Demande d'examen au cas par cas préalable à la réalisation éventuelle d'une évaluation environnementale

Mise à 2x2 voies de la RN 164 dans le secteur de Plémet - Section Plémet la Lande aux Chiens.

ANNEXE 9 : Mémoire en réponse à l'avis de l'Autorité Environnementale

Les deux solutions B0' et B0'' :

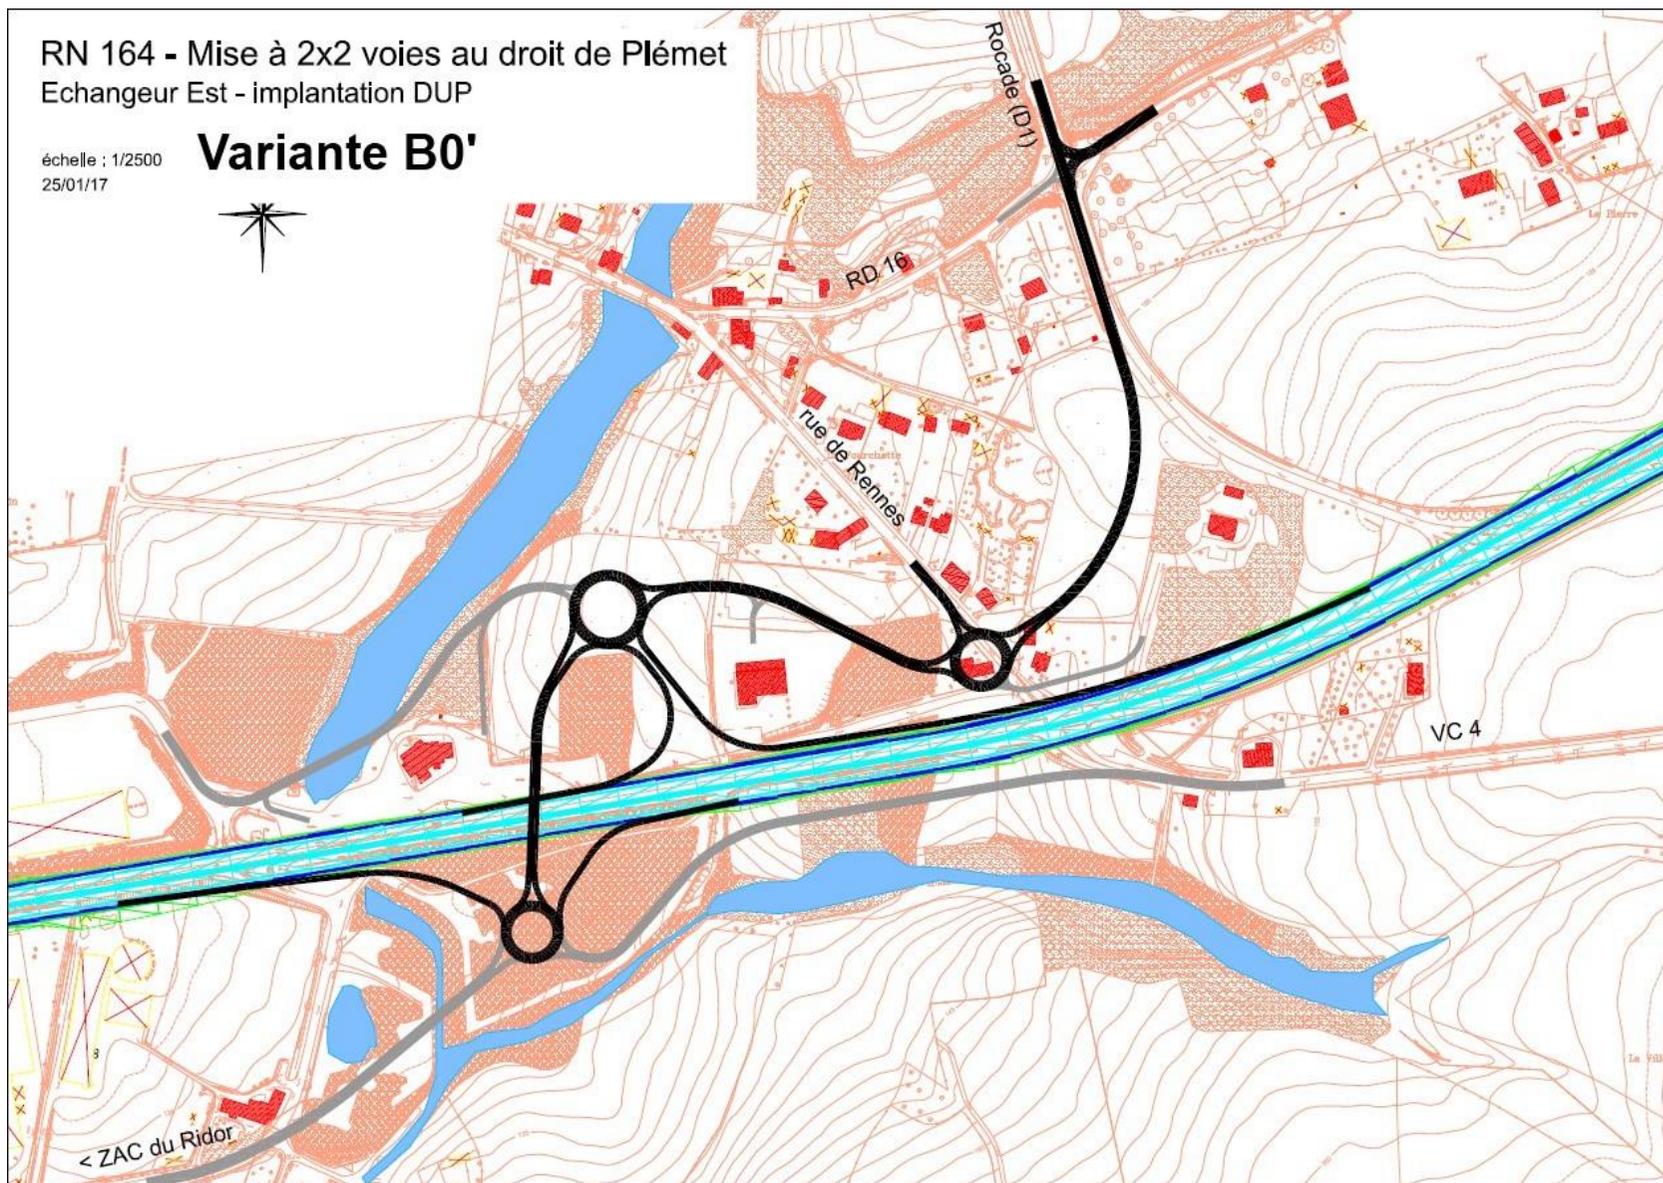
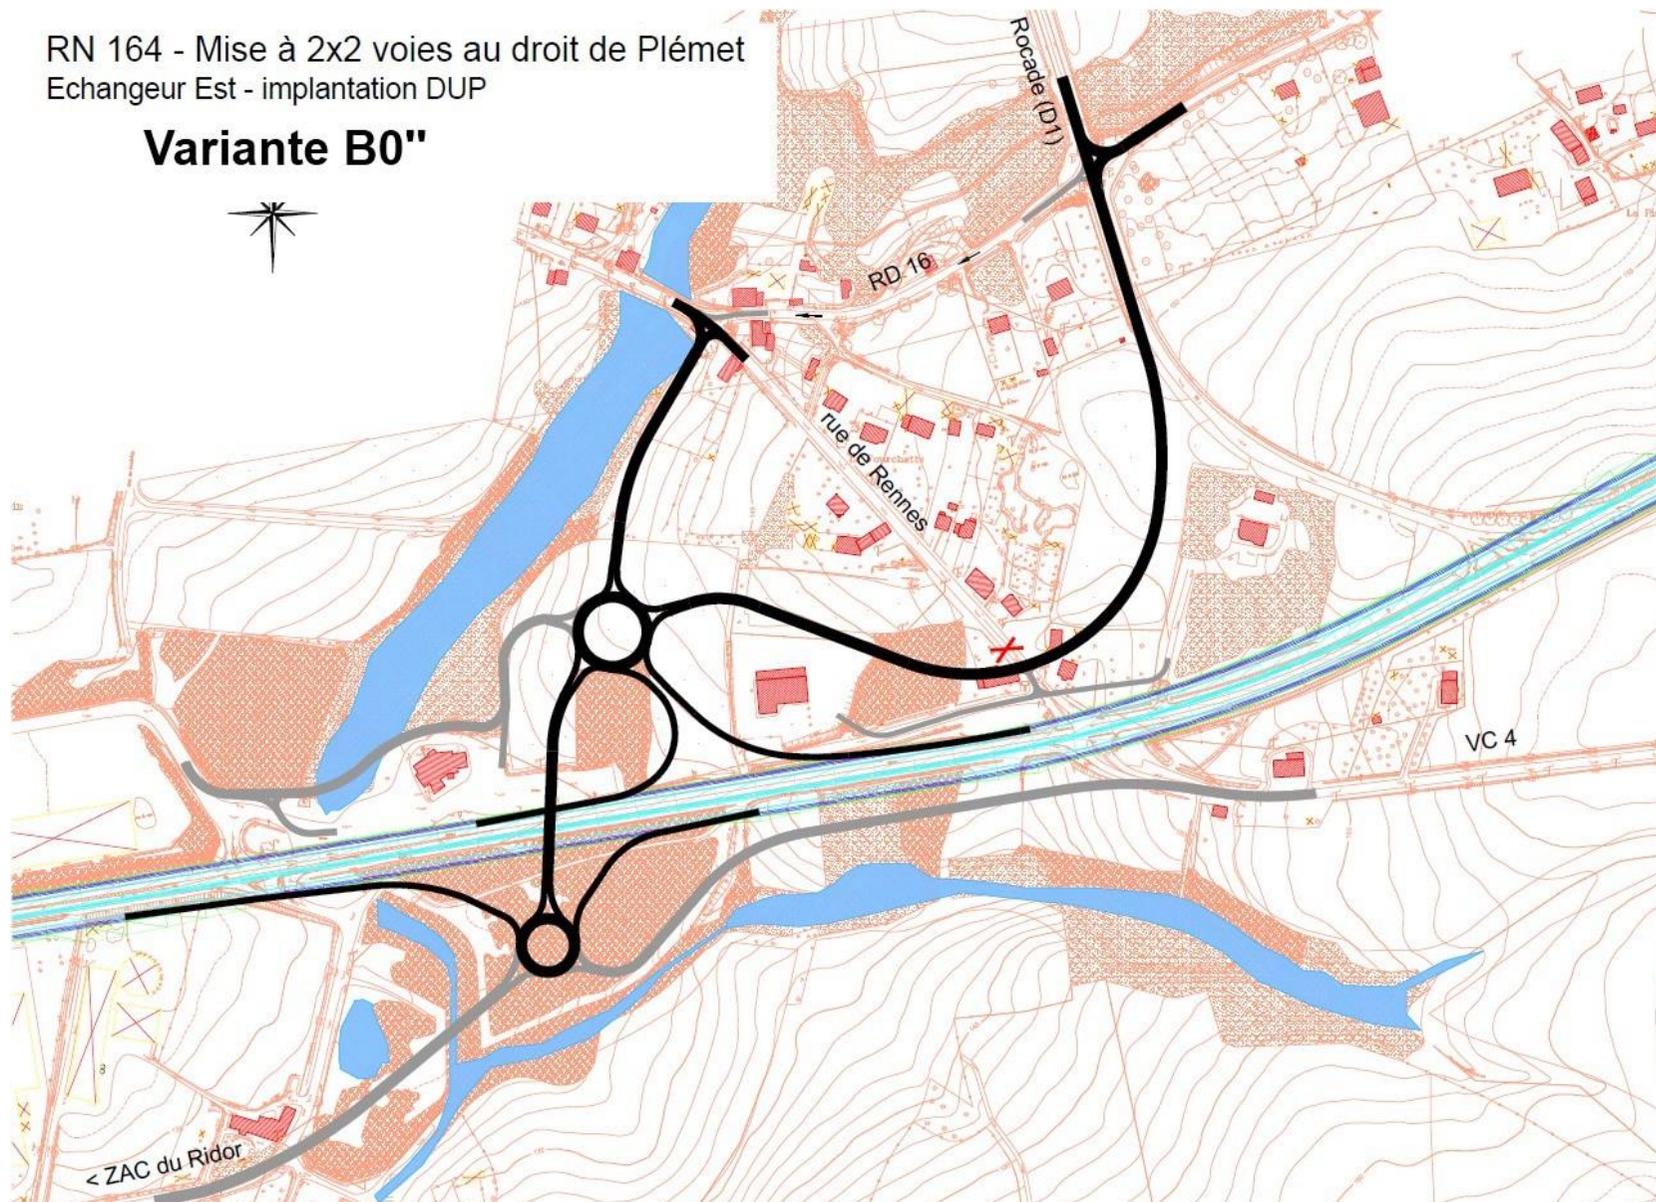
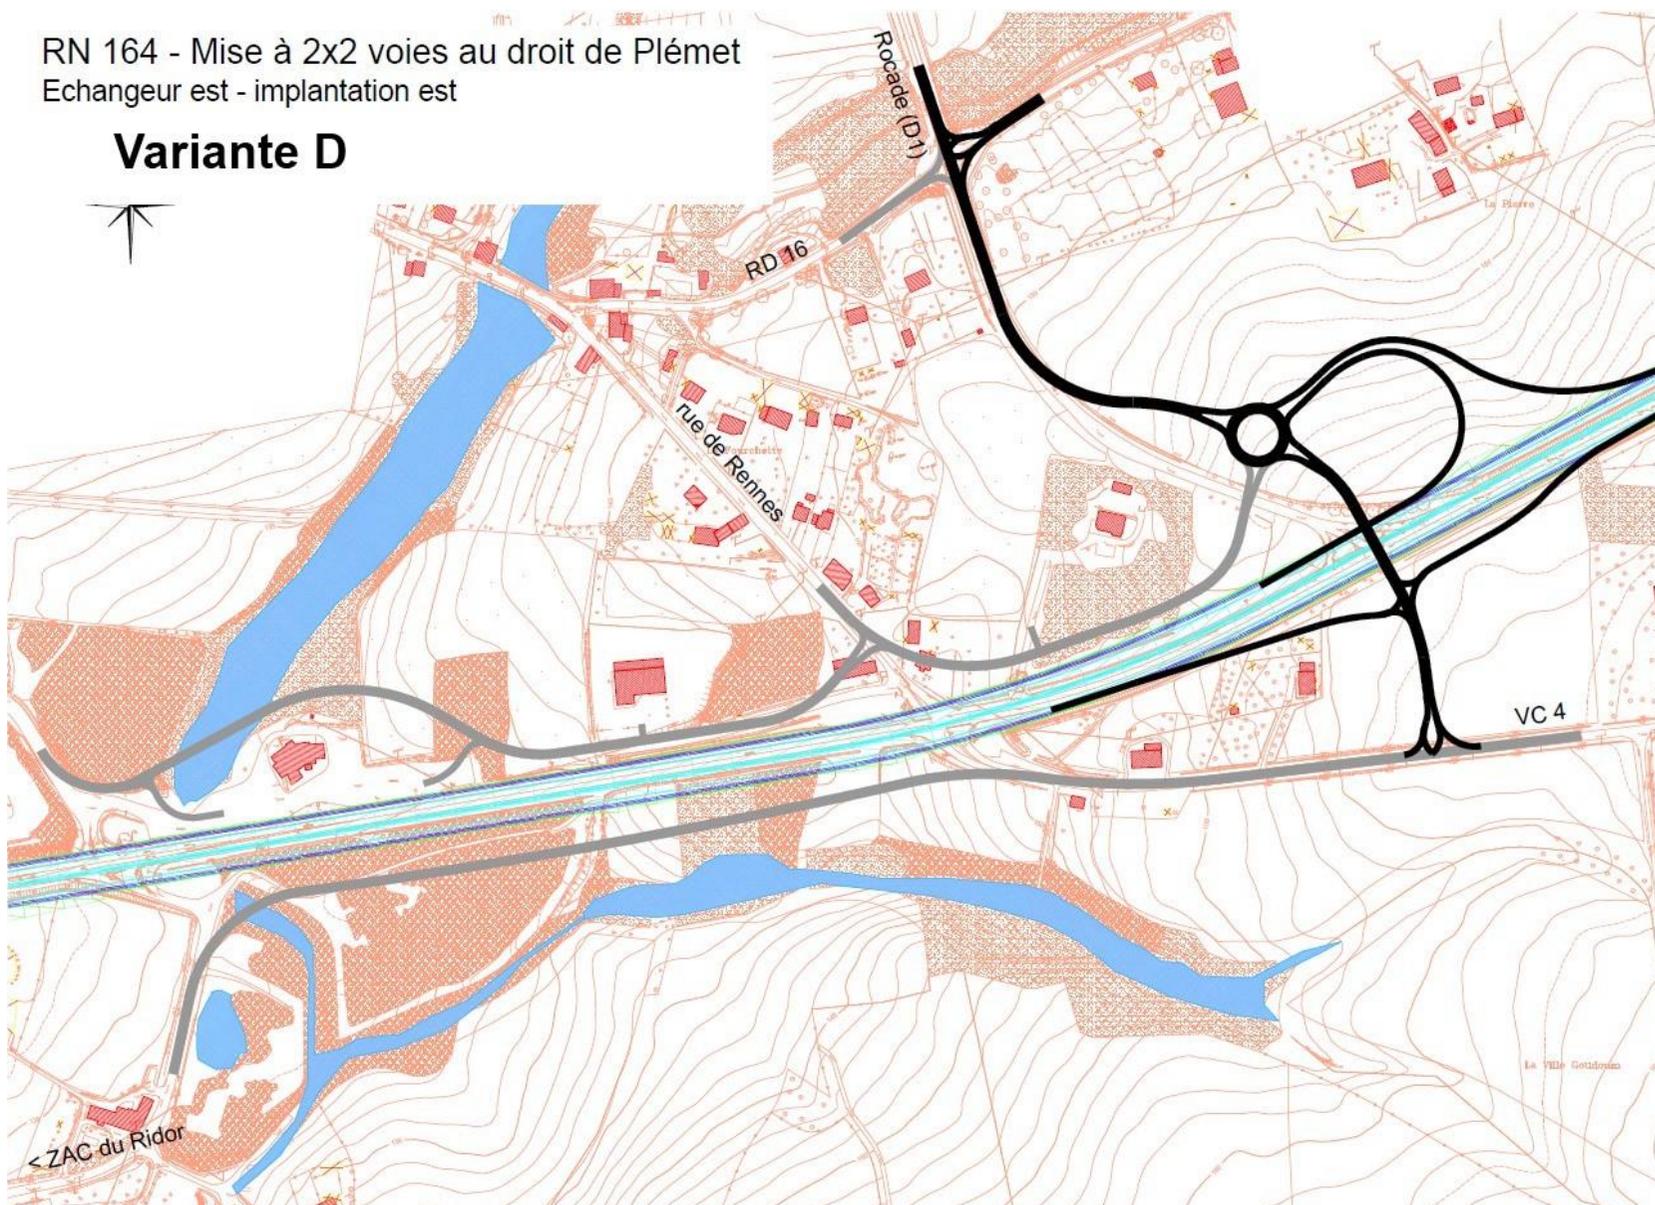
L'emplacement prévu bouscule l'idée selon laquelle l'implantation de l'échangeur devait se faire naturellement au point de raccordement actuel de la rocade Est à la RN164. Ceci s'est posé comme un postulat de base repris comme point de départ de la concertation.

- limitent les impacts humains sur le hameau de la Fourchette
- maintiennent un accès à Plémet par la rue de Rennes, ce qui est le besoin actuel et confirmé par nombre de riverains
- écartent le risque de tout report de flux sur la rue de Laurenan, inadaptée
- maintiennent une liaison performante avec la Rocade Est, ce qui garantit toute possibilité de desserte à l'avenir et permet d'écarter le trafic de transit du bourg de Plémet
